RAISION KAUPUNKI
E18 LÄNSIOSA

KAUPUNGINOSAT 8 (INKOINEN), 9 (NUORIKKALA), 14 (KAANAA)
KORTTELIT 831 osa, 837 osa, 844 osa, 863 osa, 8006, 8010 - 8012, 902, 903, 906, 1468 osa, 1491
ASEMAKAAVAN JA ASEMAKAAVAN MUUTOKSEN SELOSTUS

RAISION KAUPUNKI
TEKNINEN KESKUS
MAANKÄYTTÖPALVELUT

11. Ehdotusvaiheen lausunnot ja muistutukset sekä niihin annetut vastineet
12. Muistio Raision kaupungin, Liikenneviraston ja Varsinais-Suomen Ely -keskuksen välisestä neuvottelusta

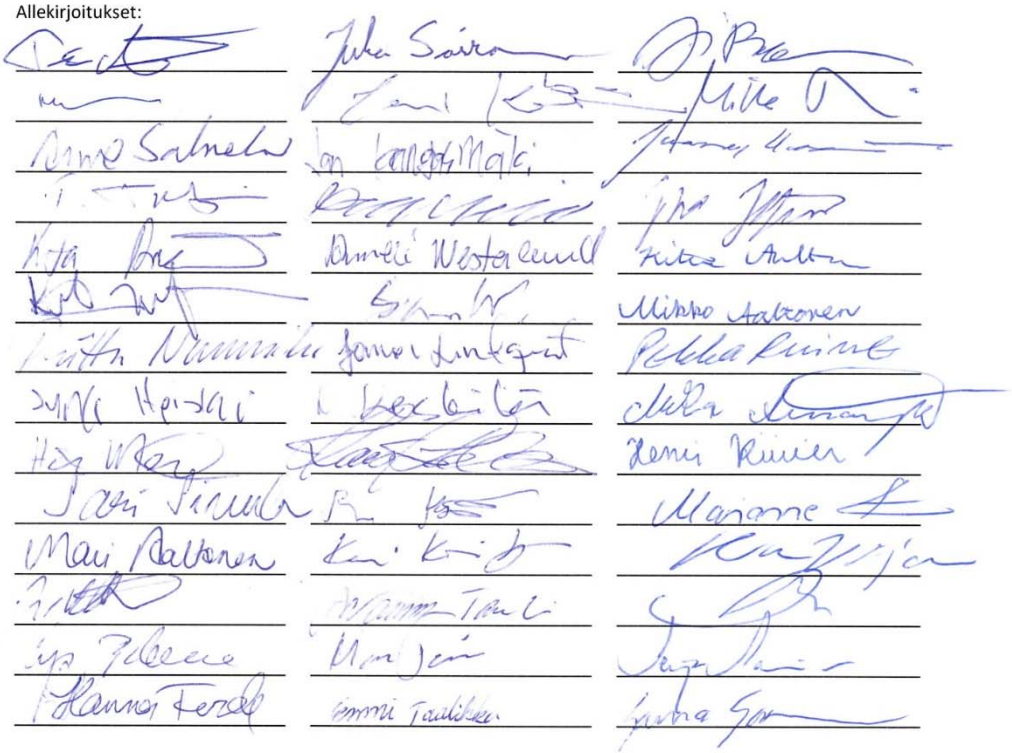
Kunnioittavasti As Oy Raision Viheriäistenpuiston osakkaat ja asukkaat.

Vastine:

As Oy Viheriäisenpuiston asuinkerrostalo sijaitsee voimassa olevan asemakaavan mukaisesti asuinrakennuksen korttelialueella A-2. Kiinteistön autokatokset sijaitsevat asemakaavan vastaisesti korttelialueen ulkopuolella. Katosten paikalle nykyisessä asemakaavassa sijoittuu Kalasvahantien katualue sekä osa kevyenliikenteenväylää, suojaviheraluetta ja puistoaluetta. Katosten rakentamiselle nykyiselle paikalleen on saatu teknisen lautakunnan poikkeuslupa vuonna 1996. Lupaperusteena on ollut, että hanke ei aiheuta huomattavaa haittaa kaavoitukselle.
Vuoden 1996 tilanteeseen verrattuna suunnittelutilanne Viheriäisten asuinalueen pohjoispuolella on muuttunut merkittävästi ja nykytilanteessa katosten sijainti aiheuttaa huomattavaa haittaa kaavoitukselle. Tämä johtuu siitä, että parannettavalle E18-tielle ei sallita tulevaisuudessa tasoliittymiä, minkä vuoksi kulkua Hahdenniemen venesatama-alueelle ei voida enää järjestää nykyisestä liittymästään. Kulku Hahdenniemen satamaan tapahtuu tulevaisuudessa Kaanaan eritasoliittymästä Nesteentien ja siitä erkanevan Hahdenniementien jatkeen kautta. Venekuljetusten takia yhteyden tulee olla mahdollisimman selkeä ja turvallinen. Hahdenniementie ylittää junaradan tasoristeyksessä. Hahdenniementietä ei voi linjata rautatien tasoristeykseen autokatokset kiertävän linjauksen kautta koska tällöin tie lähestyisi tasoristeystä radan suuntaisesti ja kääntyisi jyrkästi radan yli. Näkemäalue jäisi hyvin rajalliseksi, eikä ratkaisu mahdollistaisi turvallista odotusaluetta risteyksen eteen. Liikenneturvallisuuden varmistamiseksi tasoristeykseen on asetettava puolipuomilaitteet. Muistutukseen liitetty kaupungin laatima suunnitelmapiirros katokset kiertävästä vaihtoehdosta havainnollistaa ongelman selkeästi.
